ที่ สส ๐๐๑๔.๒/๑๑๙๔

สำนักงานทรัพยากรธรรมชาติและ
สิ่งแวดล้อมจังหวัดสมุทรสงคราม
ศาลากลางจังหวัดสมุทรสงคราม ชั้น ๔
ถนนเอกชัย สส ๗๕๐๐๐

เรื่อง สรุปผลการตรวจเยี่ยมสถานประกอบการล้างมะพร้าว

สรุปผลการตรวจเยี่ยมสถานประกอบการล้างมะพร้าว

๑.๕ นายเอกพันธ์ สอนเทศ เลขที่ ๑๖/๒ หมู่ ๗

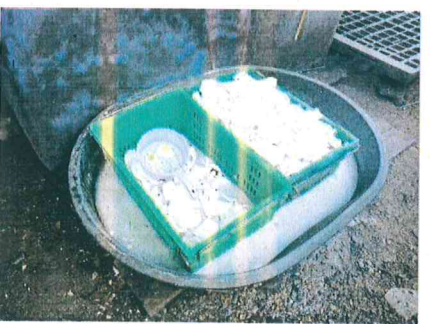
๑.๕ นายเอกพันธ์ สอนเทศ เลขที่ ๑๖/๒ หมู่ ๗ ใช้ระบบบำบัดน้ำเสียแบบถังดักไขมัน ขนาดเล็ก จำนวน ๑ บ่อ และขนาดใหญ่ จำนวน ๒ บ่อ ก่อนปล่อยน้ำทิ้งออกสู่แหล่งน้ำซึ่งติดกับคลองสาธารณะ โดยจากการตรวจสอบพบว่าไม่มีไขมันและขยะตกค้างในบ่อดักไขมันปริมาณมาก น้ำในแหล่งรองรับน้ำทิ้งมีสีดำ และพบไขมันลอยเป็นฝ้าอยู่บริเวณผิวน้ำ คณะผู้ตรวจจึงแนะนำให้หมั่นตัดไขมันและเศษขยะออกจากบ่อดักไขมัน

เพิ่มตะแกรงกรองก่อนปล่อยน้ำเข้าสู่บ่อตกไขมัน เปลี่ยนจากท่ออเป็นท่อสามทาง และเพิ่มบ่อกรอง ก่อนปล่อยน้ำออก ทั้งนี้ ควรตัดคราบไขมันและขยะที่ตกค้างอยู่ในแหล่งน้ำ พร้อมขุดลอกคลองเนื่องจากเกิดการสะสมของตะกอนไขมันหรือหากพบการสะสมของตะกอนในแหล่งน้ำ

๑.๑๐ นายวินัย นิลเลียม เลขที่ ๑๑๗/๔ หมู่ ๑

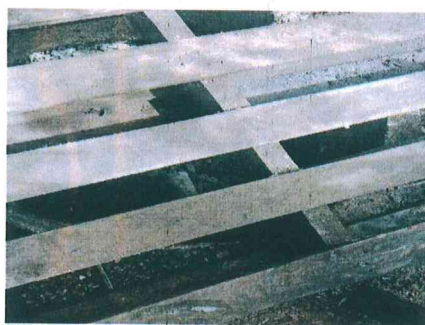
๑.๑๐ นายวินัย นิลเยี่ยม เลขที่ ๑๑๗/๔ หมู่ ๑ ใช้ระบบบำบัดน้ำเสียแบบบ่อตกไขมัน จำนวน ๒ บ่อ ก่อนปล่อยน้ำซึมลงพื้นดิน โดยจากการตรวจสอบพบว่าถังตกไขมันไม่สามารถบำบัดน้ำเสียได้ เนื่องจากรางระบายน้ำก่อนปล่อยน้ำเสียเข้าสู่บ่อบำบัดมีขนาดเล็กและมีตะแกรงกรองปิดอยู่หน้าท่อส่งน้ำ ส่งผลให้น้ำซึ่งถูกเททิ้งไหลล้นไม่ลงสู่ระบบบำบัด เกิดเป็นชั้นตะกอนไขมันหนาคล้ายตะกอนโคลนปกคลุมพื้นดินและฝาบ่อตกไขมันเป็นบริเวณกว้าง ทั้งนี้คณะผู้ตรวจให้เจ้าของสถานประกอบการลอกตะกอนจนเผยให้เห็นฝาของบ่อบำบัด ซึ่งเมื่อเปิดฝาบ่อออกพบว่ามีน้ำเสียอยู่เต็มทั้ง ๒ บ่อ และพบไขมันตกค้างอยู่ในบ่อปริมาณมาก โดยไม่สามารถมองเห็นลักษณะของท่อส่งน้ำเสียระหว่างบ่อบำบัดได้ เนื่องจากน้ำท่วมเต็มบ่อ ซึ่งเมื่อสอบถามเจ้าของสถานประกอบการ เจ้าของสถานประกอบการไม่สามารถตอบข้อซักถามในเรื่องของลักษณะท่อได้ คณะผู้ตรวจจึงแนะนำให้สถานประกอบการปรับปรุงระบบบำบัดใหม่ทั้งหมด โดยให้ตัวอย่างแบบแปลนระบบบำบัดซึ่งอาจนำไปประยุกต์ให้เข้ากับการดำเนินกิจการของสถานประกอบการได้ในภายหน้าต่อไป

๑.๑๗ นางสาวสายพิน ทองกลิ่น เลขที่ ๙๑/๘ หมู่ ๖

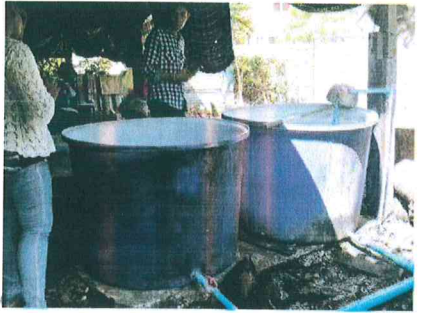
๑.๑๗ นางสาวสายพิน ทองกลั่น เลขที่ ๙๑/๘ หมู่ ๖ ใช้ระบบบำบัดน้ำเสียแบบบ่อกรองและบ่อดักตะกอน ก่อนสูบน้ำไปทิ้งให้ไหลซึมลงสู่พื้นดิน โดยจากการตรวจสอบพบว่าน้ำเสียจากสถานประกอบการเป็นเพียงน้ำล้างมะพร้าวซึ่งไม่มีการแช่ทิ้งไว้ ทำให้น้ำเสียที่เกิดขึ้นมีปริมาณของไขมันและไขมันน้อย และจากการสูบน้ำในบ่อดักตะกอนพบว่าน้ำมีลักษณะใส ไม่มีกลิ่น คณะผู้ตรวจจึงให้คำแนะนำว่าให้หมั่นทำความสะอาดของตัวกลางในบ่อกรอง และเฝ้าระวังลักษณะของน้ำทิ้งที่ออกจากระบบหากมีลักษณะต่างไปจากปกติ
